PARECER DA COMISSÃO DE AVALIAÇÃO
sobre a Conformidade Ambiental do Projeto de Execução da
“LMAT da Central Fotovoltaica do Cercal”

COMISSÃO DE AVALIAÇÃO
Agência Portuguesa do Ambiente, I.P.
Direção-Geral do Património Cultural
Laboratório Nacional de Energia e Geologia, I.P.
Direção-Geral de Energia e Geologia
Comissão de Coordenação e Desenvolvimento Regional do Alentejo
Instituto da Conservação da Natureza e das Florestas, I.P./Direção Regional da Conservação da
Natureza e Florestas do Alentejo
Administração Regional de Saúde do Alentejo, I.P.
Instituto Superior de Agronomia / Centro de Ecologia Aplicada "Prof. Baeta Neves"

Figura 1 – Localização original da subestação e localização posteriormente proposta

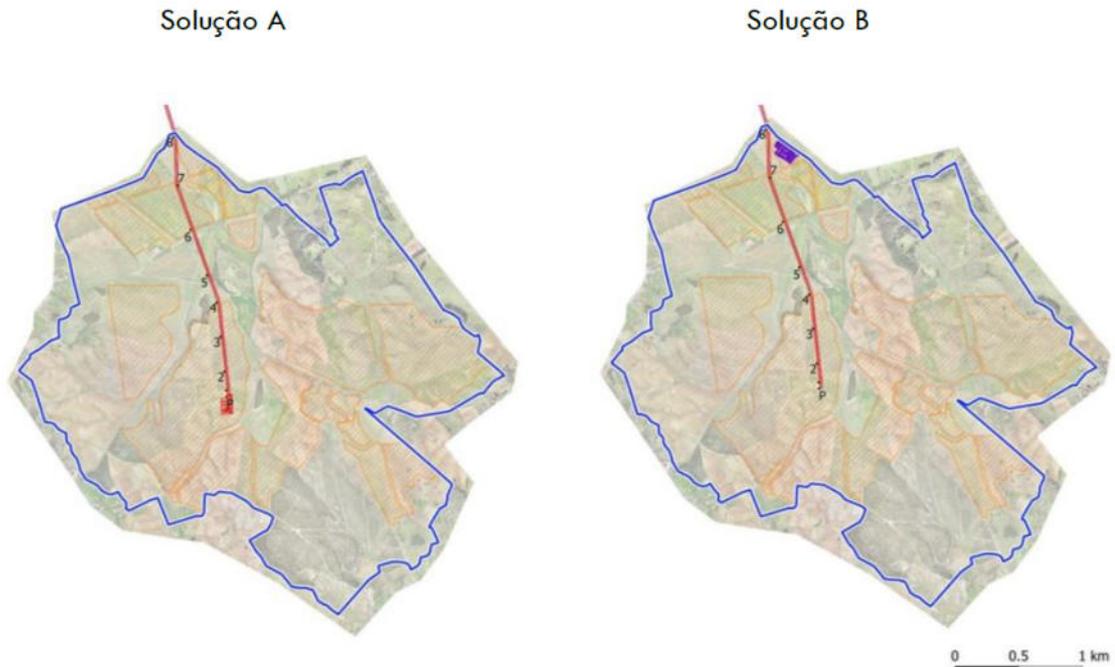
A proposta de alteração para a localização da subestação (Figura 1), esteve essencialmente relacionada com a potencial eliminação de 7 apoios e de cerca de 2 km da Linha de Muito Alta Tensão (LMAT) da Central Fotovoltaica do Cercal.

Na referida Nota Técnica foi efetuada uma análise comparativa entre a localização inicialmente considerada (solução A) e a localização proposta posteriormente (solução B), através da qual foi possível verificar que a solução B seria em geral mais favorável, ainda que nesta localização, o conjunto subestação/Edifício de Comando/Armazém, apresentasse uma maior visibilidade, consequentemente menos favorável do ponto de vista do descritor Paisagem.
